关于 NA8 系列万能式断路器产品升级变更通知

附件：改进前后对比

3. NA8-1600 安装尺寸变更:

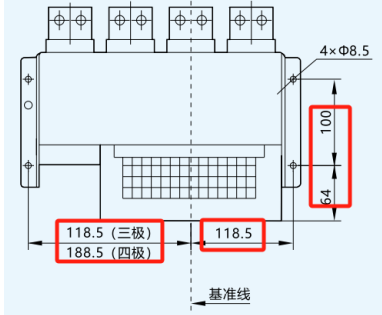
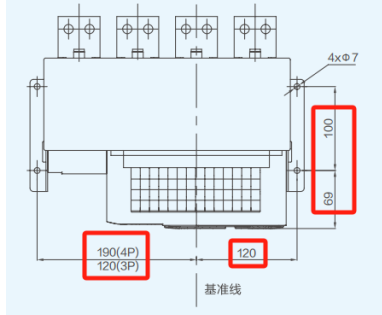
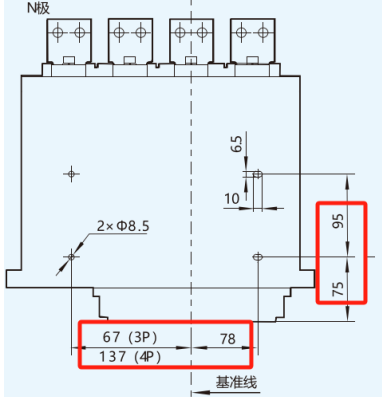
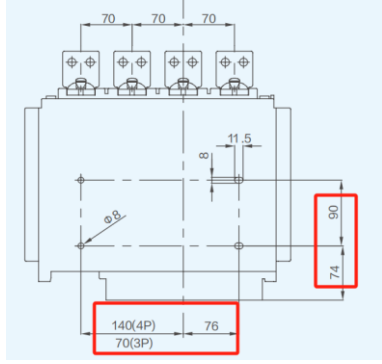
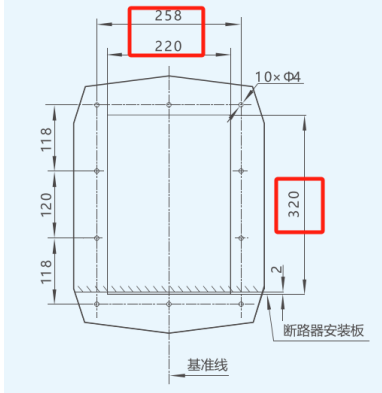
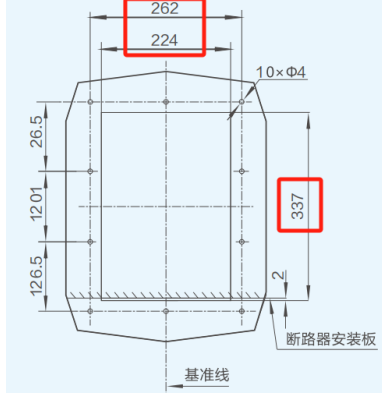
| 尺寸类型 | 变更前 | 变更后 |
